第28回 高輪築堤調査・保存等検討委員会【部会①】

日時：2023年3月1日（水）

第 27 回 高輪築堤調査・保存等検討委員会【部会①】

資料 1

建物計画について

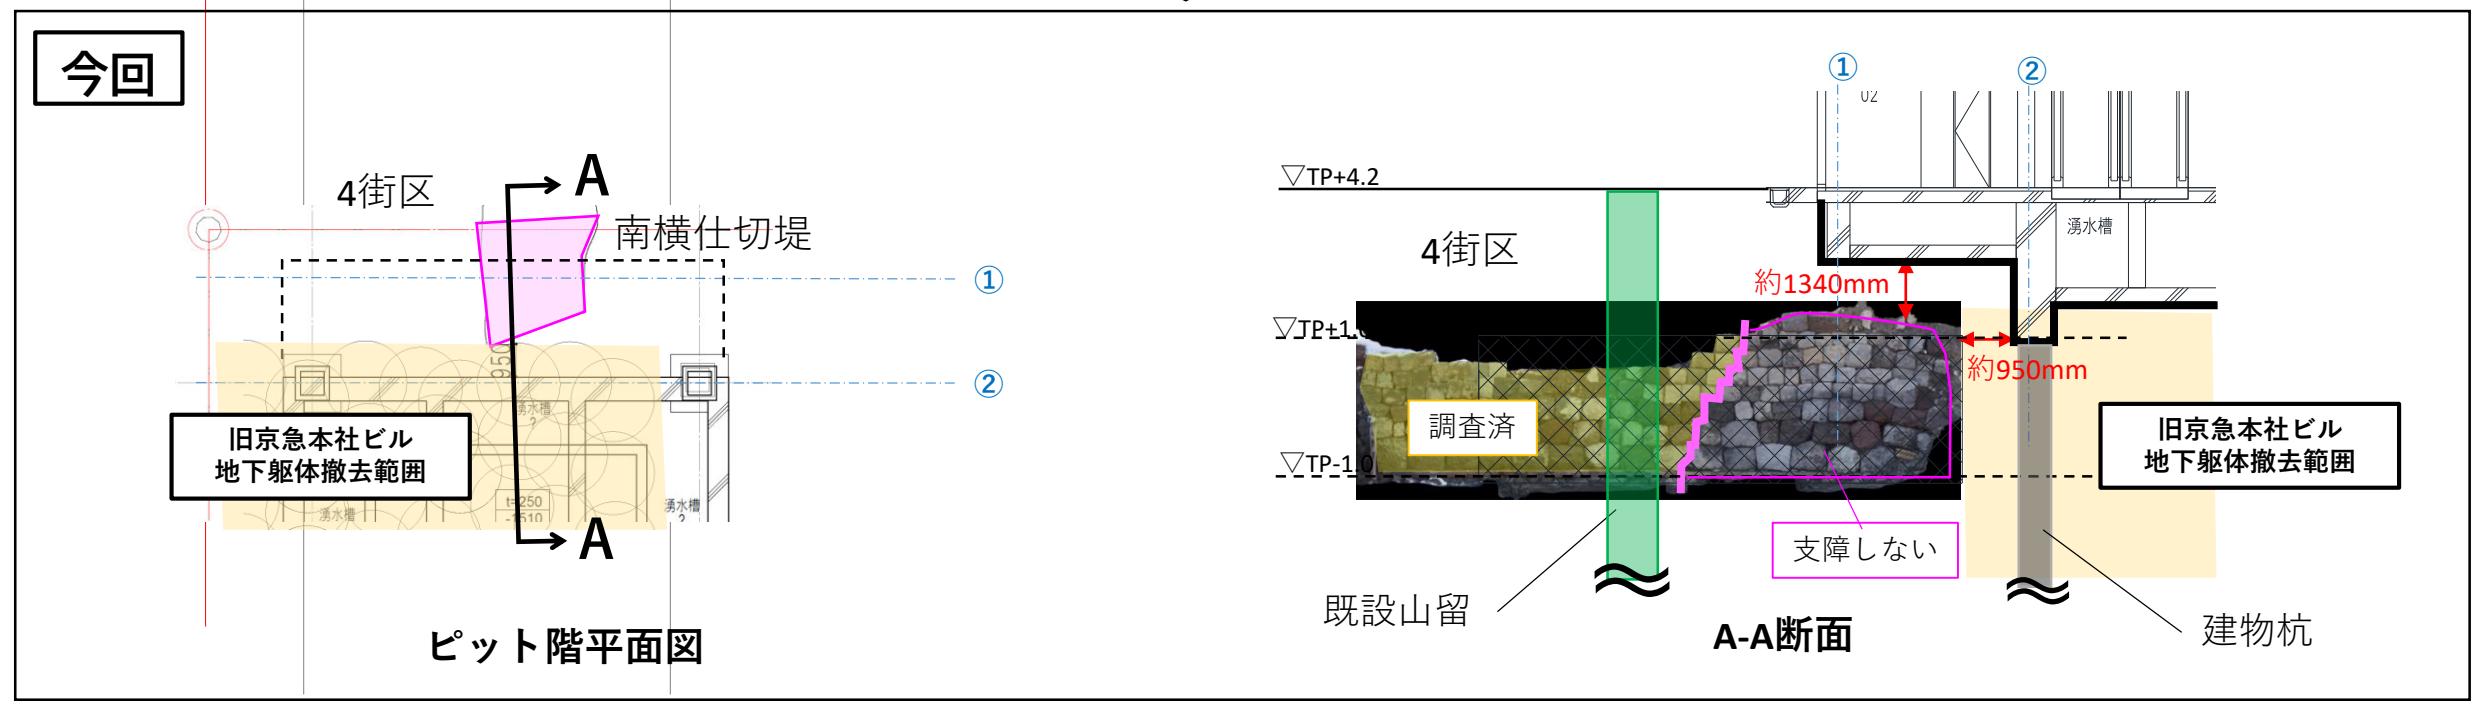
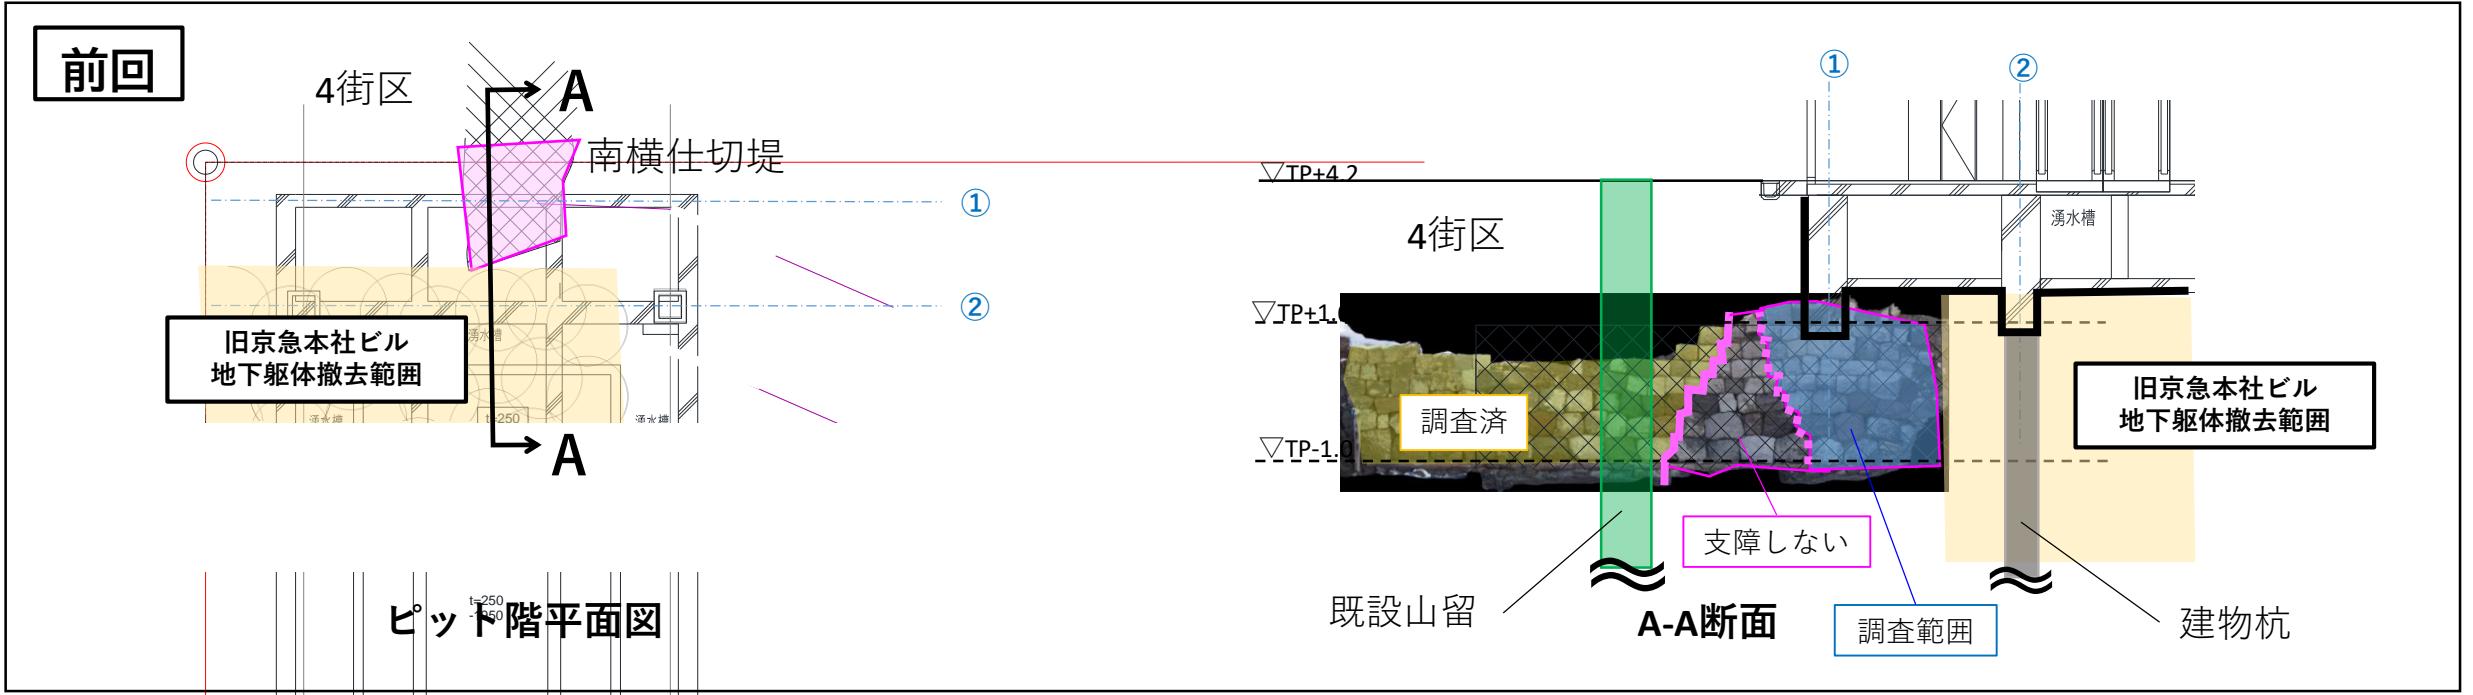
①建物計画(地下躯体)を深度化し、「南横仕切堤」に支障しないよう計画とする

建物計画について

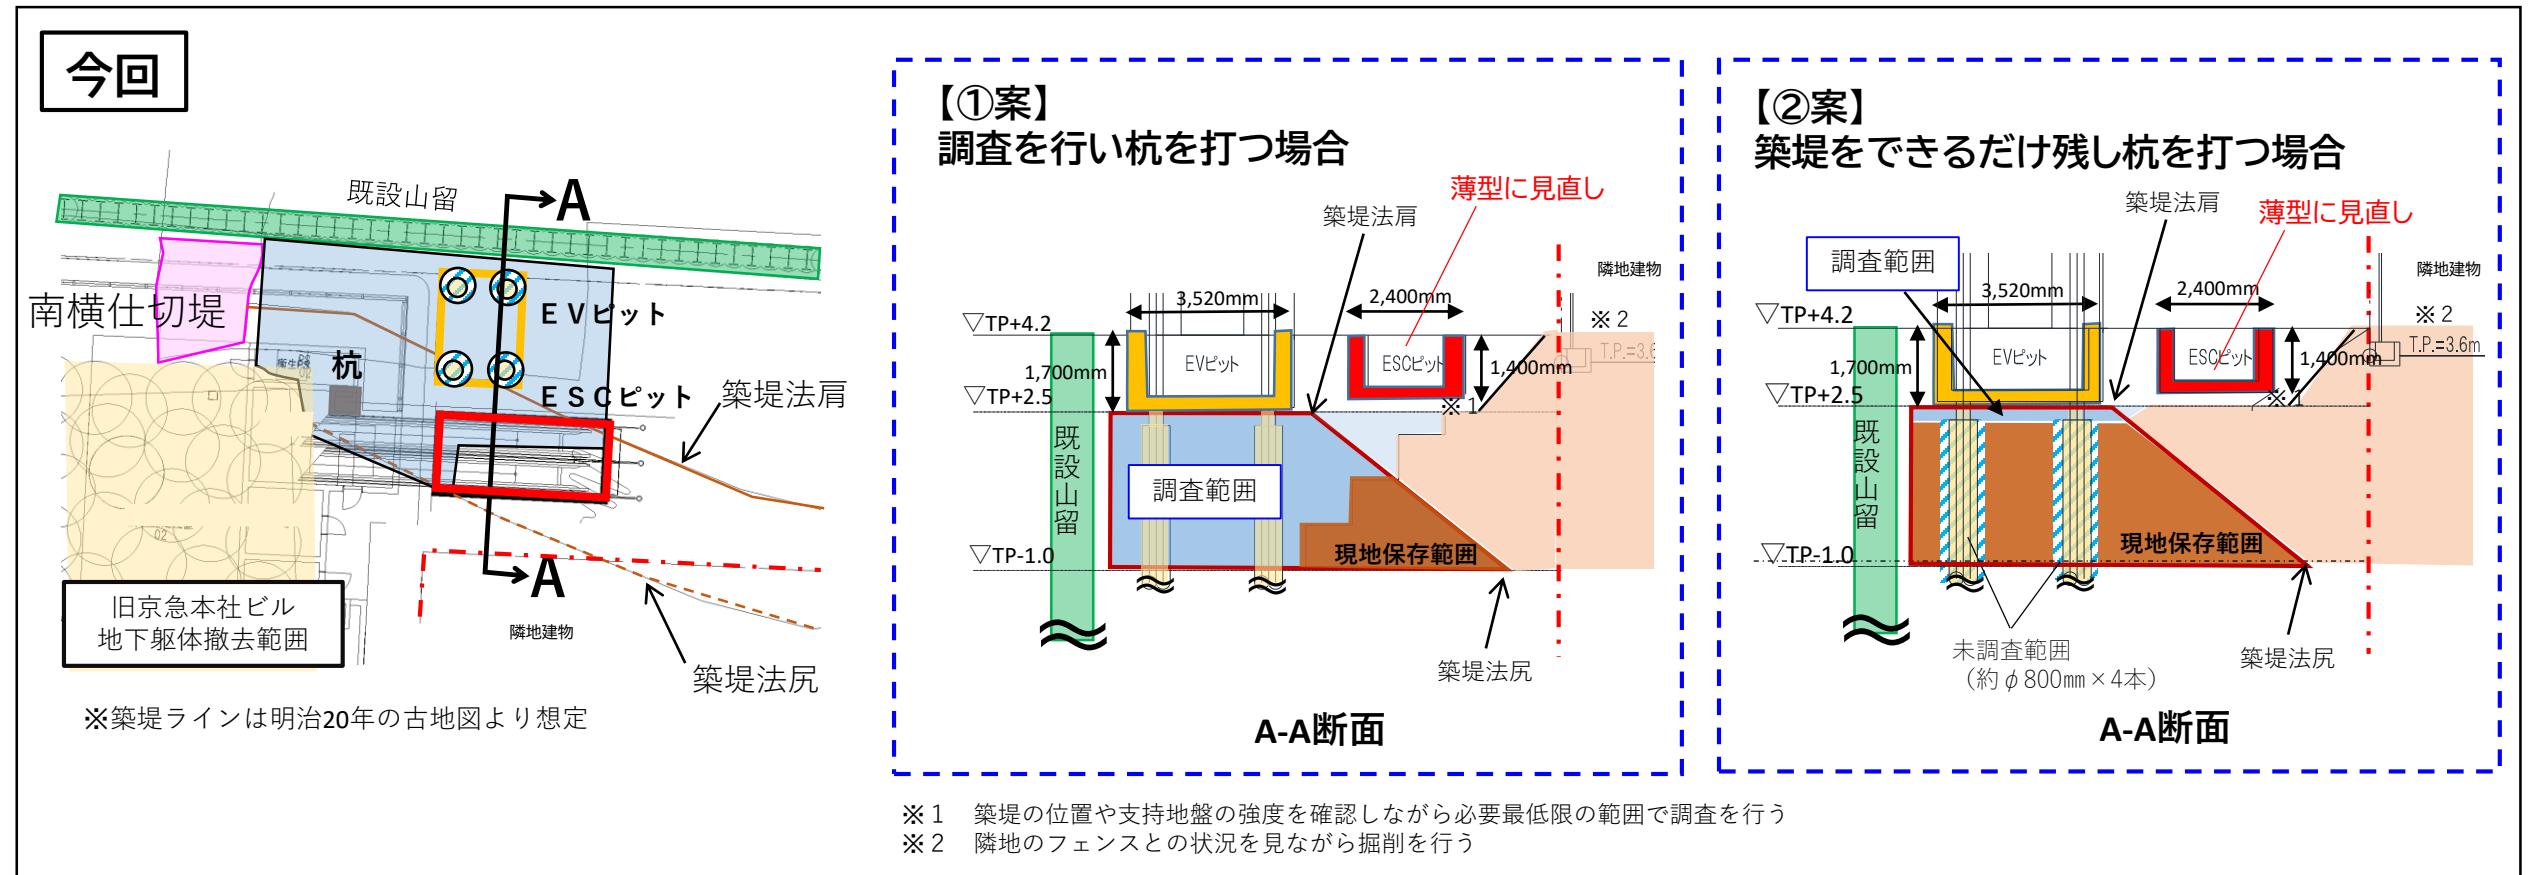
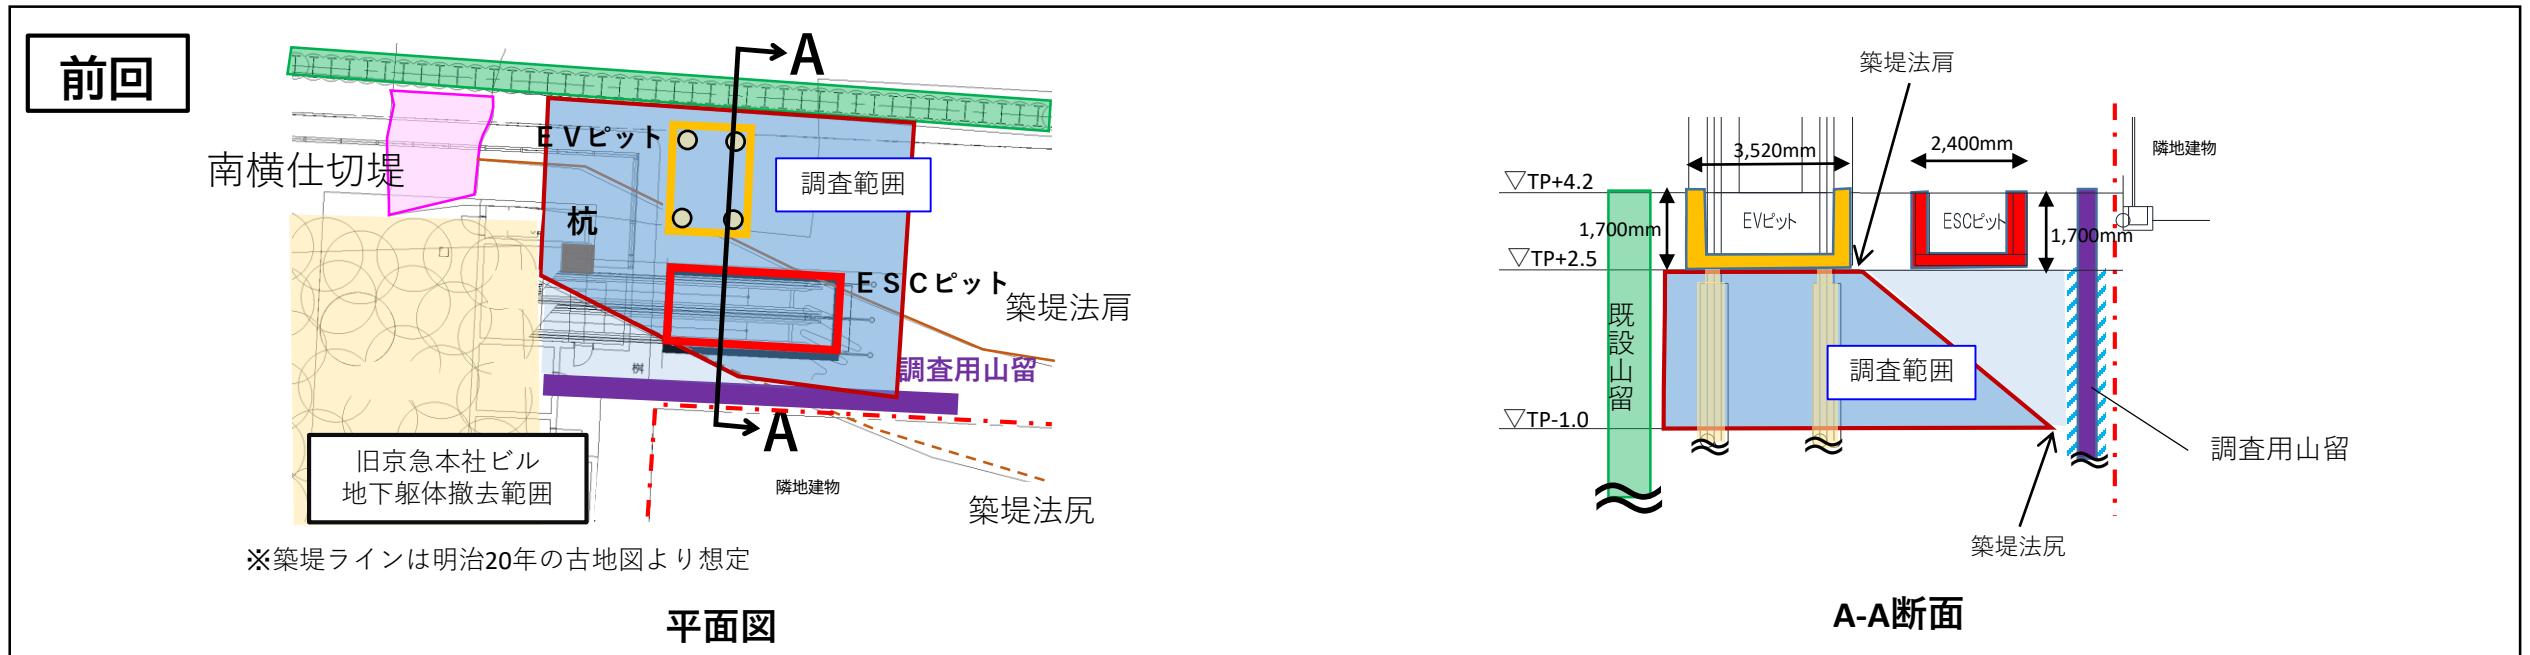
②ESCピットの荷重条件を見直し薄型にすること等で、「調査用山留設置」を取止め、調査範囲を縮小する
